Dotyczy postępowania o udzielenie zamówienia prowadzonego w trybie przetargu nieograniczonego, którego przedmiotem jest „Zagospodarowanie terenu wokół Domu Ludowego w Cekanowie, gmina Tomaszów Mazowiecki”.

**WYJAŚNIENIE Nr 1
TREŚCI SPECYFIKACJI ISTOTNYCH WARUNKÓW ZAMÓWIENIA
Znak sprawy RZ.271.20.2013**

SZKIC ZAGOSPODAROWANIA TERENU

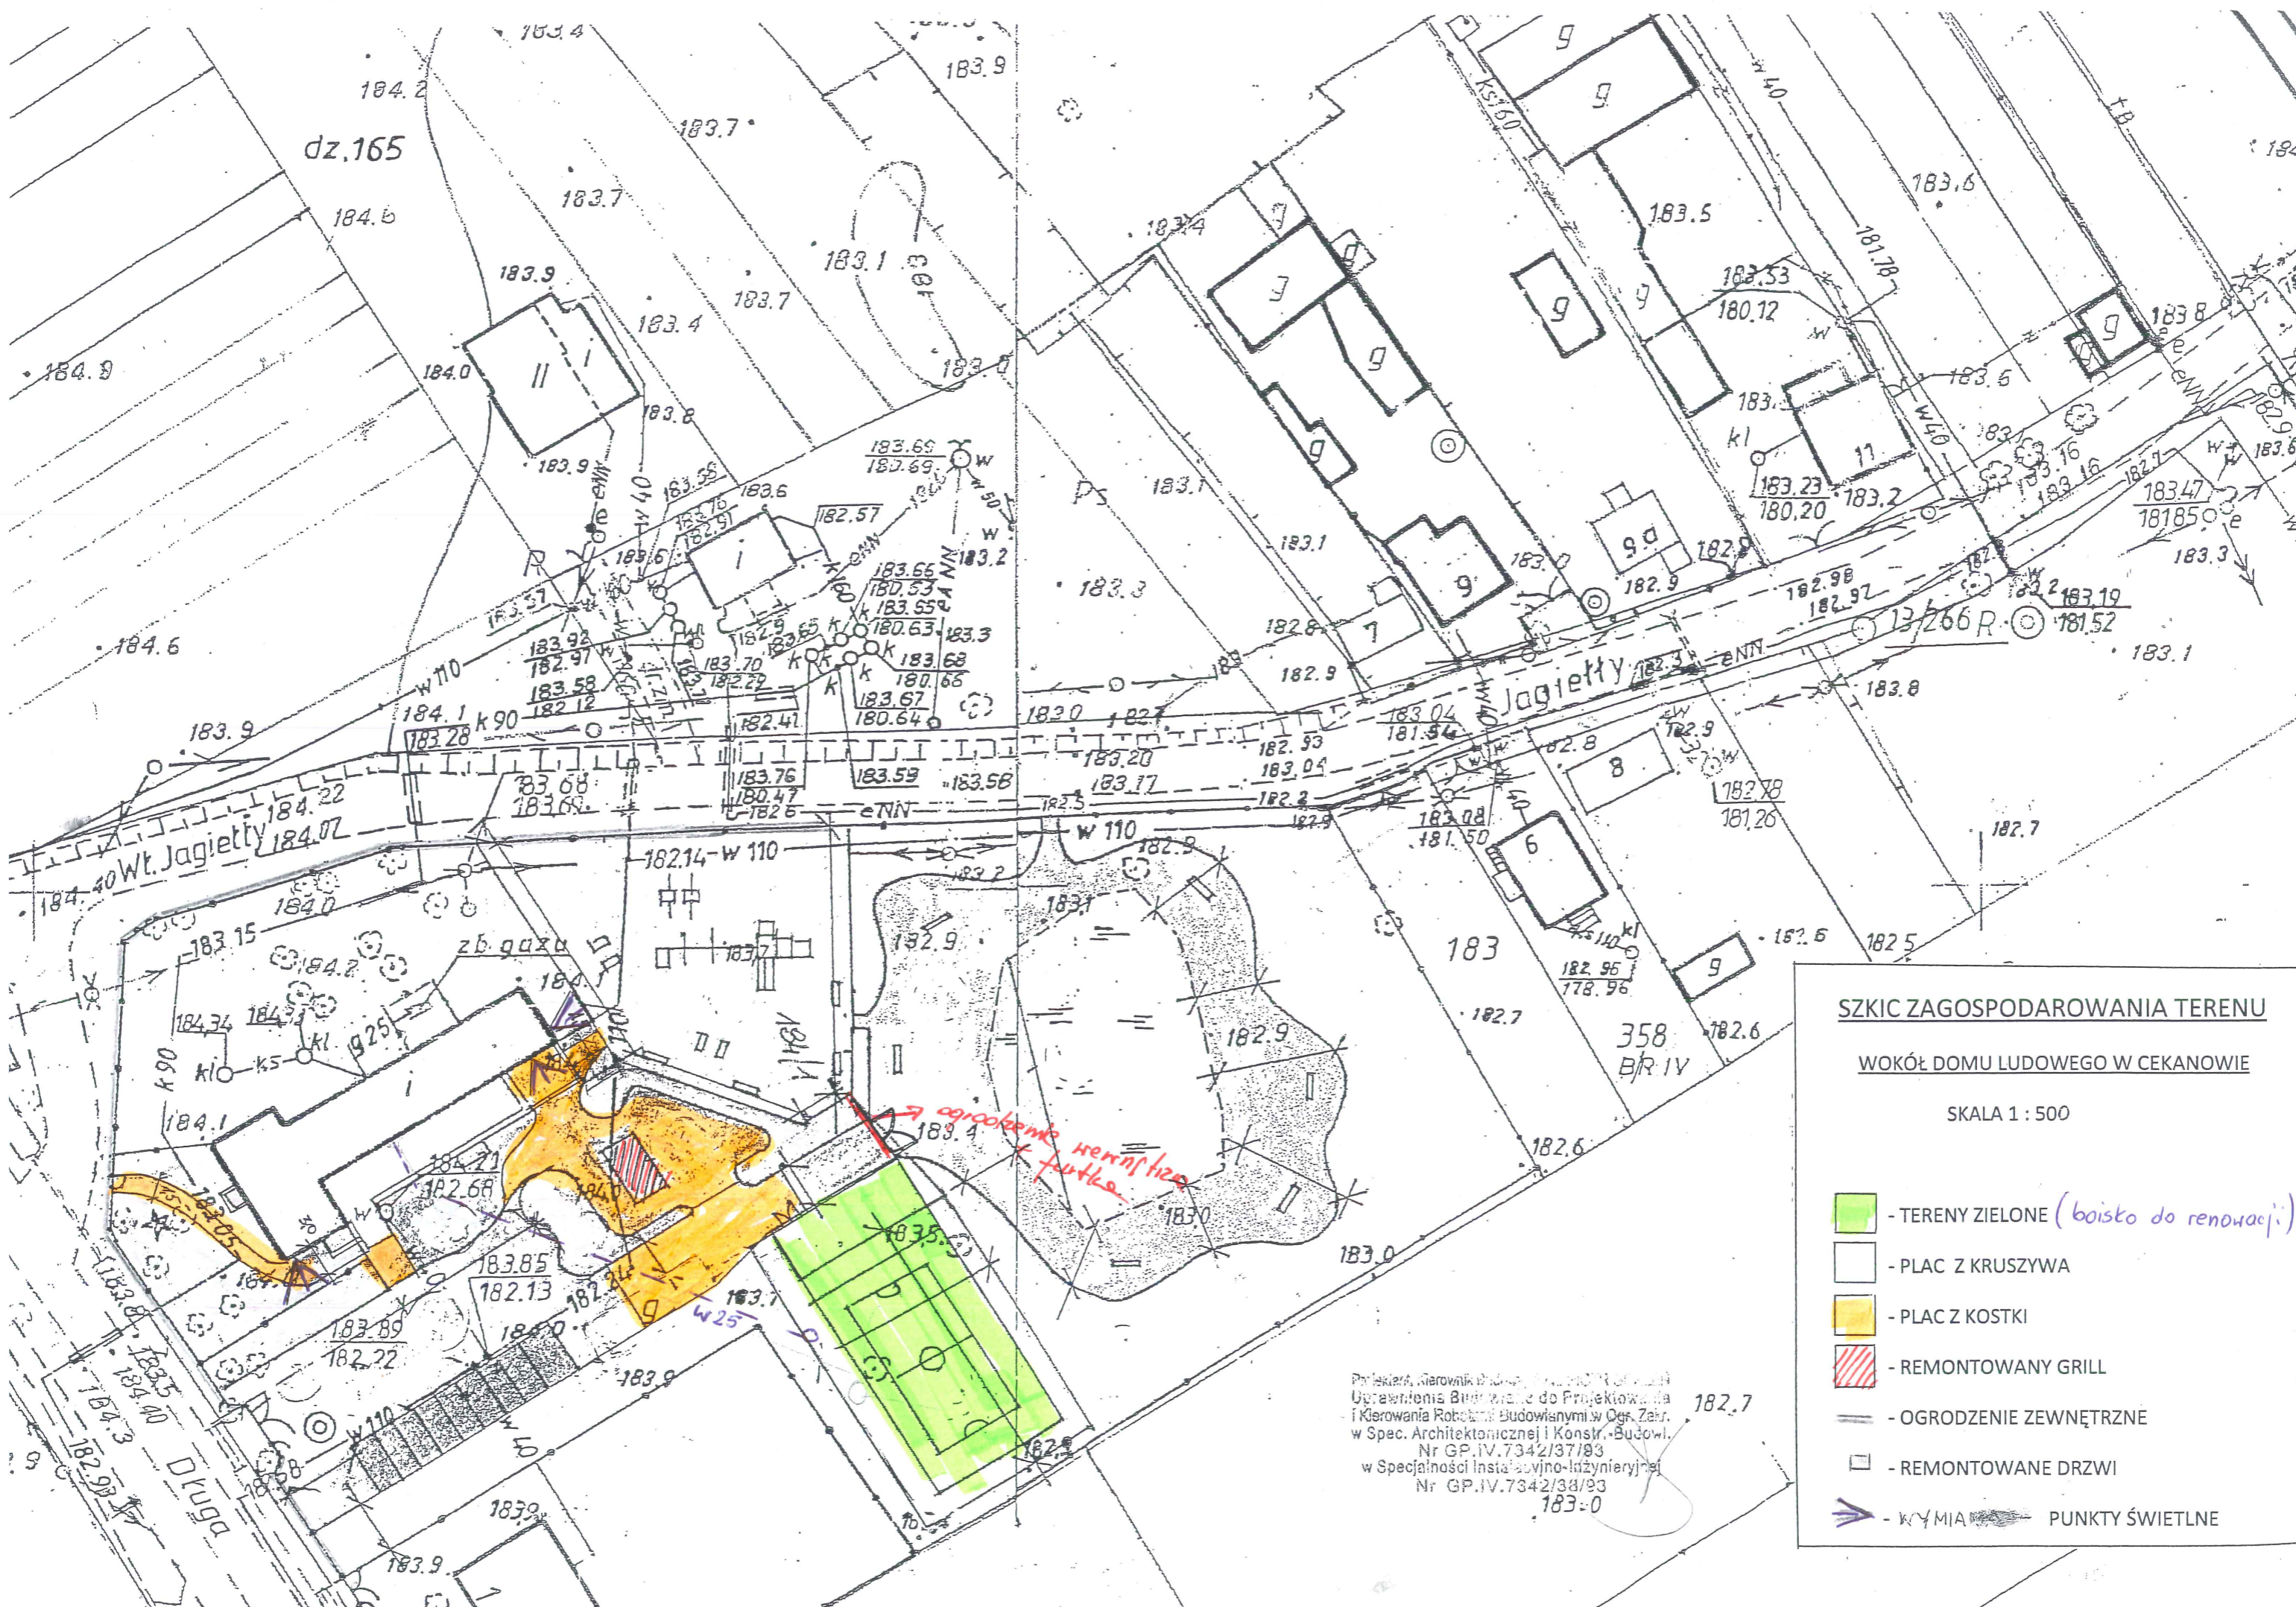
Czy inwestor posiada projekt zagospodarowania terenu oraz projekt nawodnienia boiska? Jeżeli tak, bardzo proszę o zamieszczenie.

Zamawiający w załączeniu przedkłada projekt zagospodarowania terenu.
